COMMUNE DE GUILLESTRE (05600)

# MODIFICATION SIMPLIFIÉE N°1 DU PLAN LOCAL D'URBANISME

## 1. RAPPORT DE PRESENTATION

PLU modifié (MS1) le 6 mai 2025

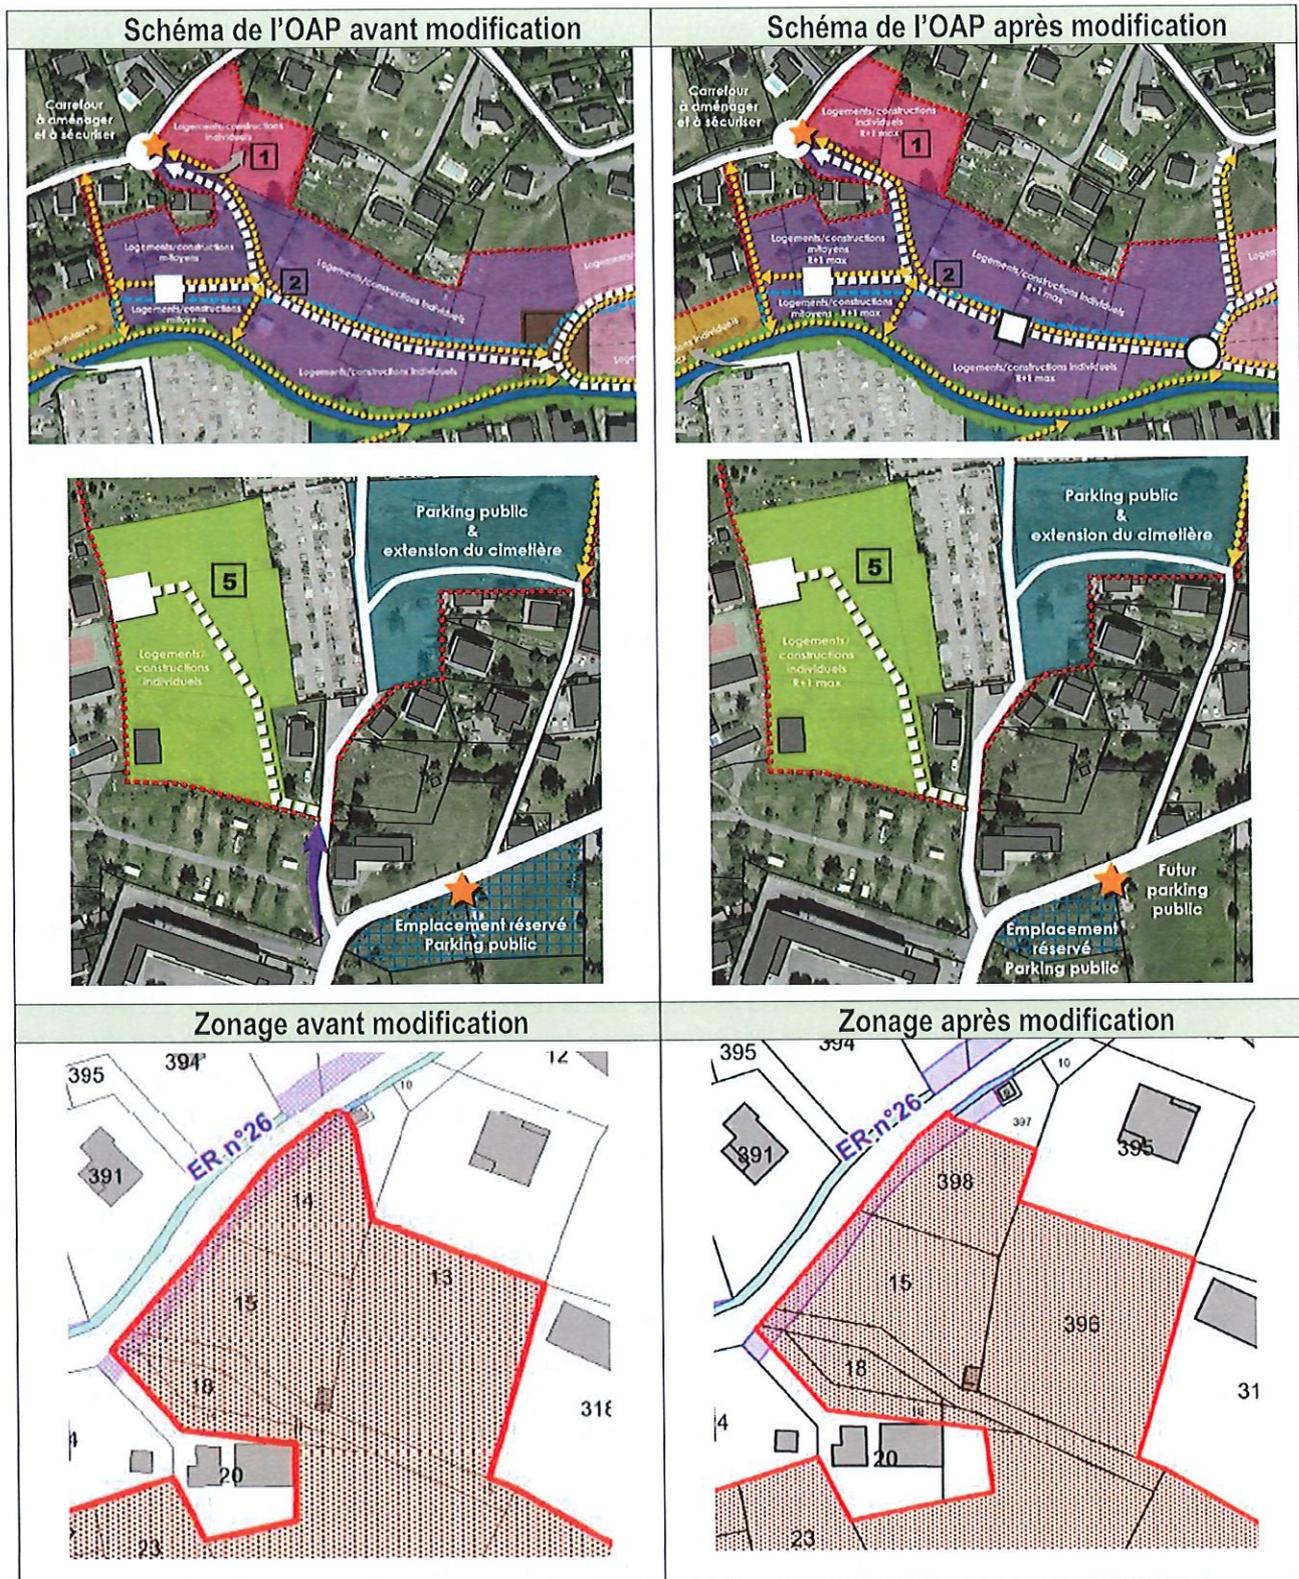
Le secteur de la Longeagne est modifié pour prendre en compte certaines réalités quant à l'aménagement du secteur.

Pour le secteur 5, la modification tient plutôt de la cohérence avec la modification mise en œuvre dans le règlement pour les petits programmes de logements, ce secteur ne présentant pas une capacité démesurée et le chemin du Silence étant dans ce tronçon relativement large (4.50 m au point le plus étroit). Les accords à trouver par le pétitionnaire sur d'autres fonciers que le sien sont trop limitants et la commune n'a pas encore réussi à mobiliser les emplacements réservés mis en place, qui sont maintenus. La municipalité estime que le blocage généré n'est pas pertinent au regard des enjeux pour la sécurité qui peuvent totalement être pris en compte avec la largeur de voie actuelle. La partie écrite de l'OAP est donc modifiée en ce sens, ainsi que le schéma de l'OAP (flèche violette retirée). Les emplacements réservés sont par contre maintenus, ce qui devrait permettre à termes l'élargissement du chemin (en lien avec l'accès plus général au cimetière, au parking ...).

Enfin, suite à la modification de l'ER n°1 (voir justification par ailleurs), son report dans l'OAP est modifié (parking public au sud de l'extrait d'OAP sur le secteur n°5).

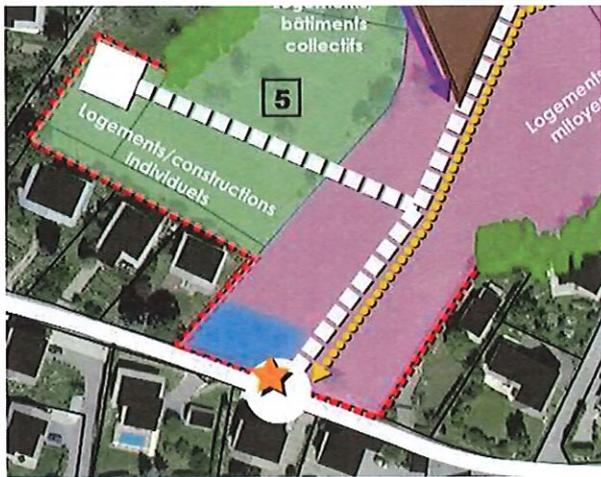
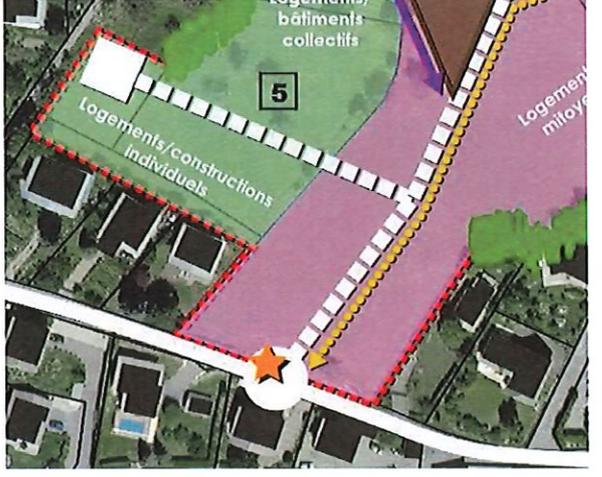
Néanmoins, une partie du schéma d'aménagement n'est concernée par aucun secteur (parties entourées en rouge ci-dessus) ce qui créait pour certains une ambiguïté quant aux règles applicables, dans le cadre du règlement et de l'OAP.

L'OAP est donc complétée par écrit pour préciser que ces terrains appartiennent bien à l'OAP, et qu'ils doivent dans ce cadre en respecter les dispositions lorsque celles-ci ne concernent pas un secteur particulier. Il est aussi précisé que ces terrains peuvent participer des autres opérations prévues, si cette participation en respecte les principes généraux (ce qui n'était pas interdit, et donc a priori pouvait déjà être réalisé).

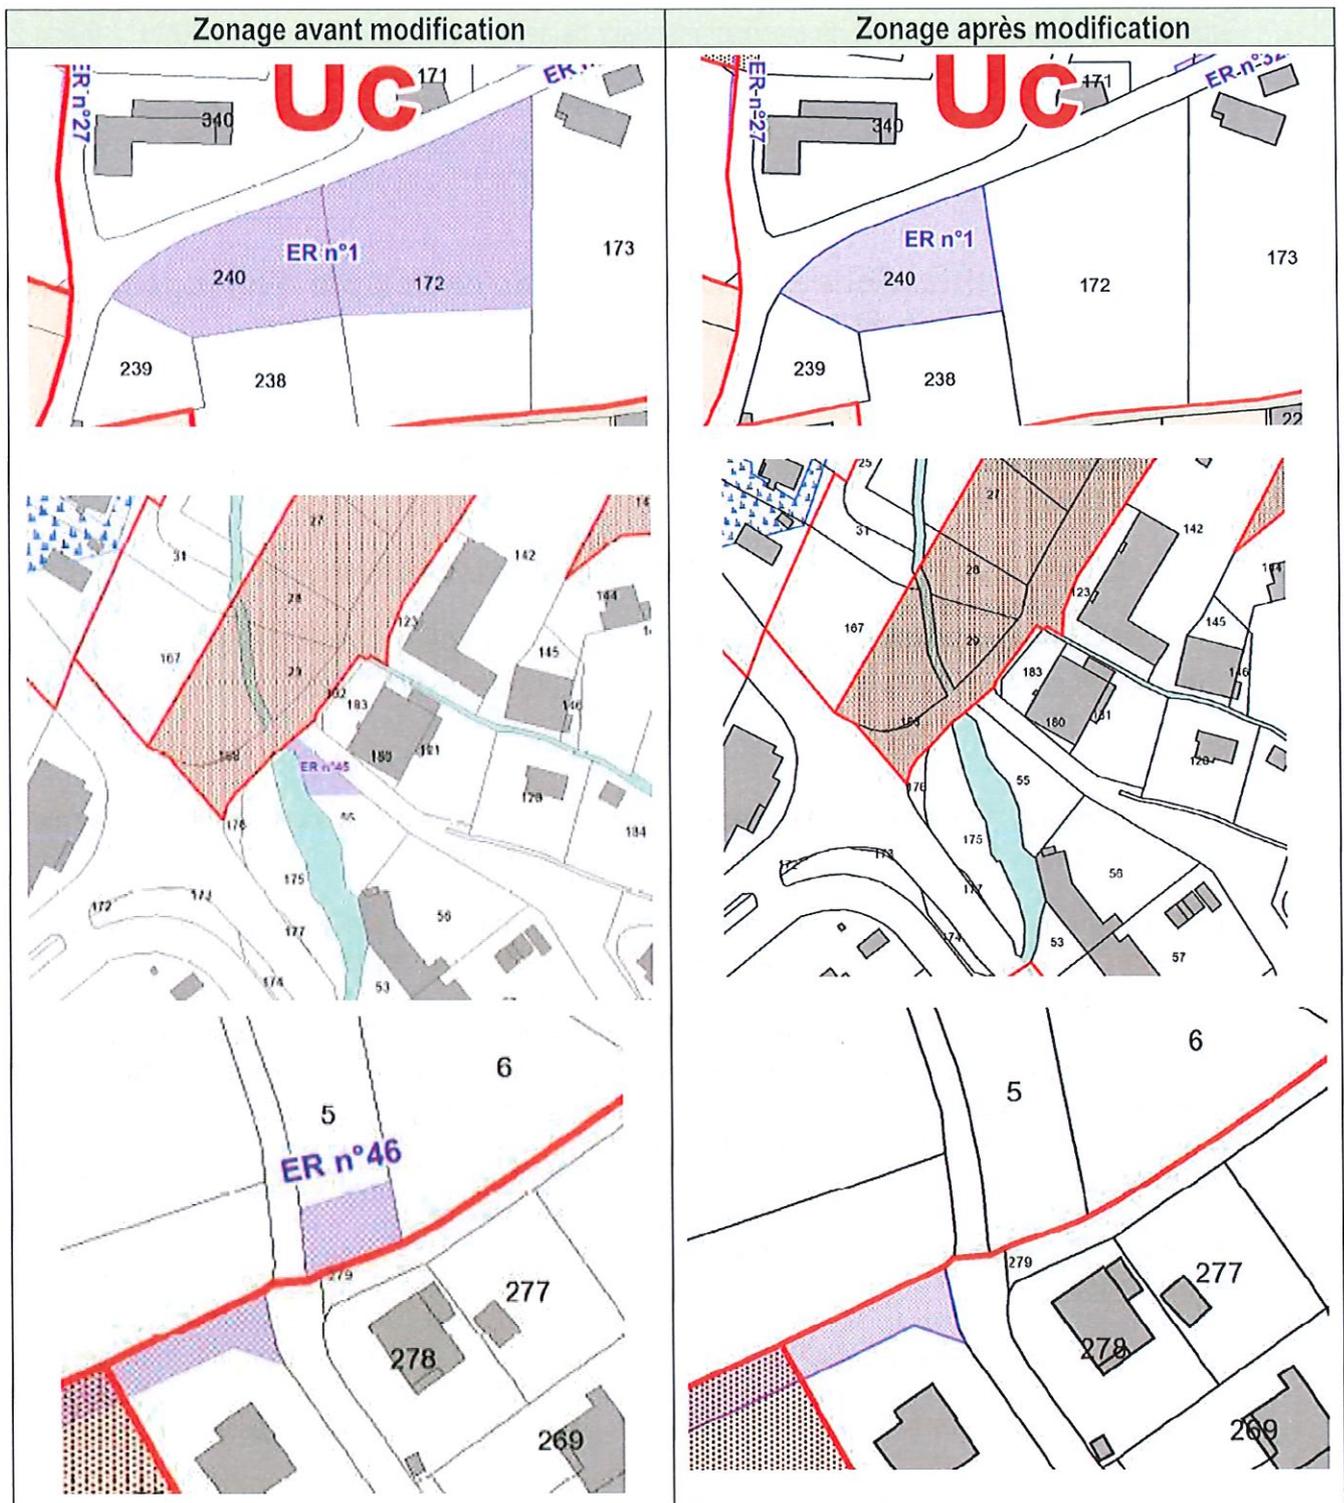
Cette modification s'appuie sur le constat de l'étude « OAP N°2 DU CHAMP DE L'AZE ET OAP N°6 DE PRE-PARENQ - Etude de faisabilité de gestion des eaux pluviales » réalisée par « Cereg Alpes - Agence de Gap » et rendue en août 2024 (étude annexée au présent rapport de présentation).

Cette étude démontre notamment que le positionnement du bassin de rétention mutualisé sur le secteur 1 (en violet ci-dessus) n'est pas pertinent, celui-ci devant être positionné au regard de la topographie au niveau du secteur 5.

Plus généralement, les conclusions de cette étude font ressortir le besoin d'une gestion des eaux pluviales plus adaptée à chaque programme. Les élus souhaitent ainsi prendre en compte le fait que le secteur 5 même s'il est le plus approprié pourrait ne jamais sortir de terre, et donc dans ce cas permettre une mutualisation de cette rétention sur un autre secteur de l'OAP. La localisation graphique d'un bassin ne semble donc plus pertinente et celui-ci est donc purement et simplement retiré du schéma d'aménagement pour ne plus s'appuyer que sur une partie écrite qui est modifiée afin de favoriser une adaptation à chaque projet. Cela ne remet absolument pas en cause le besoin de gérer correctement les eaux pluviales à l'échelle de cette zone, mais cette gestion fera l'objet d'un suivi plus fin au cas par cas notamment sur la base des conclusions de cette étude.

OAP n°2 – Secteur du Champ de l'Aze

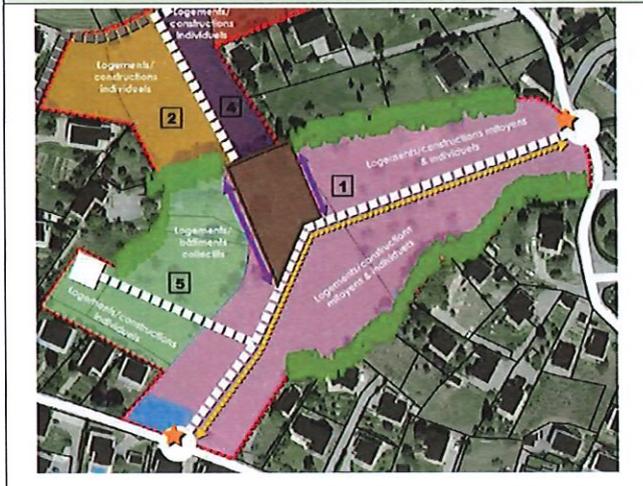
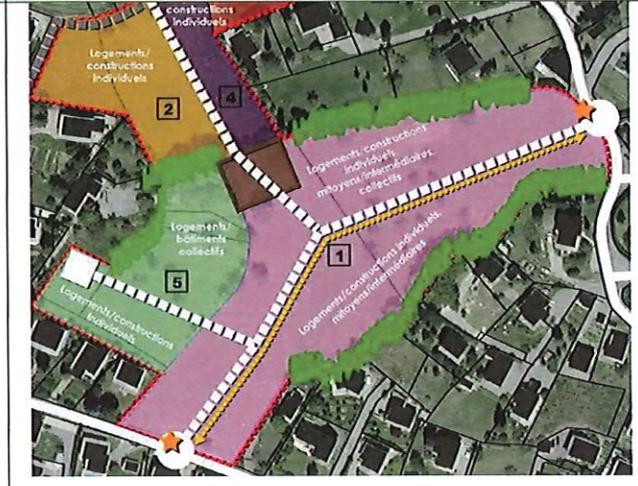
Rédaction avant modification	Rédaction après modification
<p>[...]</p> <p>► <b>Secteur 1</b> : L'aménagement du secteur 1 est conditionné à la réalisation d'une voie de bouclage à double sens entre le chemin des Chapelles et le chemin du Champ de l'Aze. Cette voie doit permettre de desservir un espace public central qui comportera : un parking commun <del>correspondant à une place par tranche de 5 logements entamés</del>, une aire de jeux pour enfant, un espace public de rencontre... L'espace public central offrira un lien <del>potentiel</del> avec le secteur 2. Afin de tenir l'espace et d'animer l'espace, il est important que des alignements bâtis soient prévus à l'Est et à l'Ouest. Il n'est pas imposé de mixité sociale. Une mixité des formes urbaines est imposée conformément au schéma de principe de l'OAP avec pour objectif d'atteindre une densité moyenne minimale à l'échelle du secteur de 20 logements / hectare. La volonté est de densifier davantage le cœur de la zone autour de l'espace public à créer et d'avoir une densité plus faible en s'éloignant. De plus, il est préconisé de laisser une bande verte tampon significative en limite de zone, en maintenant les haies existantes, et en implantant les constructions nouvelles au plus proche des voies nouvellement créées. L'aménagement du secteur est à prévoir sous la forme d'une opération d'aménagement d'ensemble. [...]</p> <p>► <b>Secteur 2</b> : L'aménagement du secteur 2 est conditionné à l'amélioration des infrastructures de l'impasse Saint Roch avec création/renforcement d'une voie de desserte à double sens en limite du plateau du Simoust <u>puis</u> vers le secteur 1, ou à la création d'une voie de desserte en prolongement de <del>l'espace public</del> du secteur 1. Dans le cas où il ne peut être opéré d'emblée une voie de bouclage avec les autres secteurs, les voies nouvelles devront prévoir en limite de secteurs <del>1 et 4</del> des aires de retournement permettant aux véhicules des</p>	<p>[...]</p> <p>► <b>Secteur 1</b> : L'aménagement du secteur 1 est conditionné à la réalisation d'une voie de bouclage à double sens entre le chemin des Chapelles et le chemin du Champ de l'Aze. Cette voie doit permettre de desservir un espace public central qui comportera : un parking commun, une aire de jeux pour enfant, un espace public de rencontre... L'espace public central offrira un lien avec le secteur 2 <b>y compris d'une façon routière</b>. Afin de tenir et d'animer cet espace, des alignements bâtis pourront être prévus à l'Est et à l'Ouest de celui-ci. Il n'est pas imposé de mixité sociale. Une mixité des formes urbaines est imposée conformément au schéma de principe de l'OAP : <b>les logements/constructions individuels, mitoyens et intermédiaires sont autorisés, ainsi que les logements/bâtiments collectifs. Ces derniers devront être situés à proximité de l'espace public central.</b> La volonté est de densifier davantage le cœur de la zone autour de l'espace public à créer et d'avoir une densité plus faible en s'éloignant. La densité moyenne minimale à l'échelle du secteur est de 20 logements / hectare. De plus, il est préconisé de laisser une bande verte tampon significative en limite de zone, en maintenant les haies existantes, et en implantant les constructions nouvelles au plus proche des voies nouvellement créées. L'aménagement du secteur est à prévoir sous la forme d'une opération d'aménagement d'ensemble. [...]</p> <p>► <b>Secteur 2</b> : L'aménagement du secteur 2 est conditionné soit :</p> <ul style="list-style-type: none"> <li>○ À l'amélioration des infrastructures <b>(voirie et réseaux)</b> de l'impasse Saint Roch avec création/renforcement d'une voie de desserte à double sens en limite du plateau du Simoust <u>puis</u> vers le secteur 1,</li> </ul>
